Важная информация — Dell OptiPlex 790/990

Системная плата

Рисунок 1. Более ранняя версия системной платы с радиатором

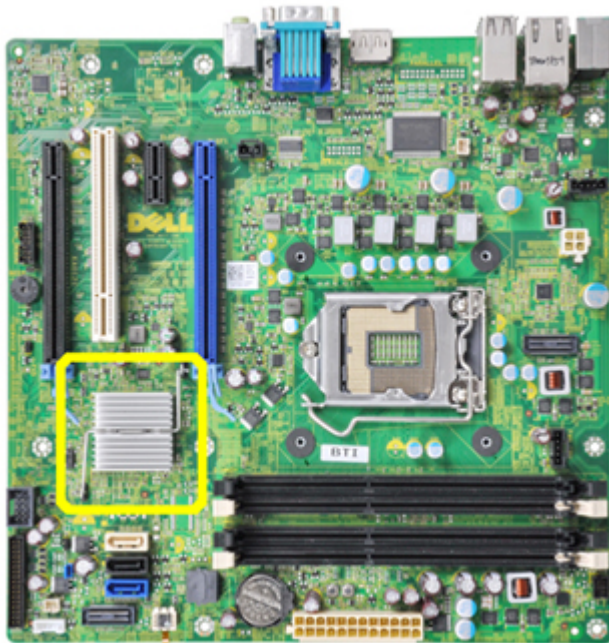
Данное изображение демонстрирует более раннюю версию системной платы, поставлявшуюся с радиатором.

На всех системных платах, поставляемых с версией A11 и выше радиатор установлен НЕ БУДЕТ.

**ПРИМЕЧАНИЕ:** Если версия BIOS была понижена до более ранней, чем A11, будет отображаться сообщение об ошибке.

Рисунок 2. Системная плата с термическим датчиком и радиатором извлечены

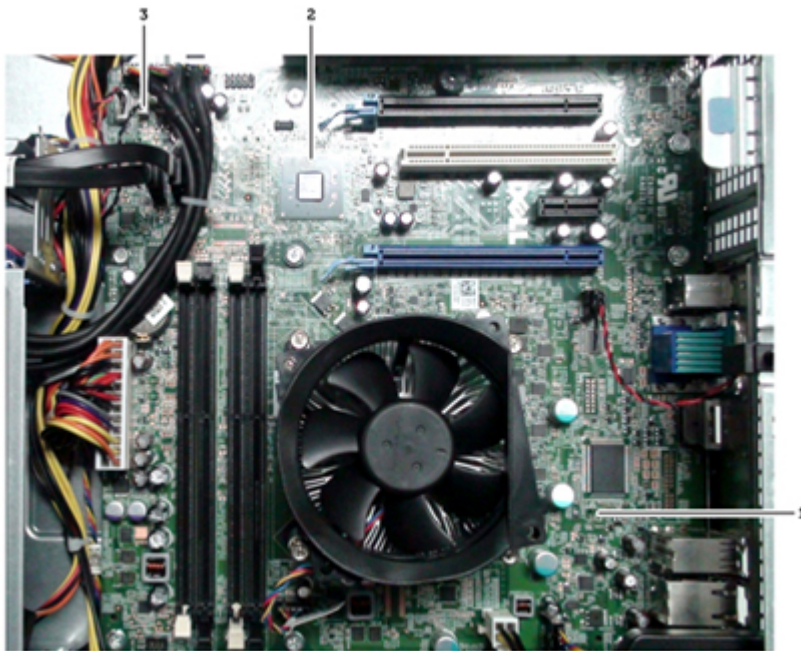
Термический датчик источника питания извлекается только из корпусов настольных компьютеров.

1. разъем-1термического датчика и кабель извлечены
2. радиатор набора микросхем извлечен
3. разъем-2термического датчика

ПРИМЕЧАНИЕ: Если вы используете настольный корпус и заменили системную плату на новую, обязательно убедитесь, что версия BIOS — A11 или выше.

ПРЕДУПРЕЖДЕНИЕ: Если не обновить BIOS, во время процедуры самотестирования при включении питания (POST) возможно появления сообщения об ошибке **Alert! Chipset heat sink not detected** (Внимание! Радиатор набора микросхем не обнаружен).
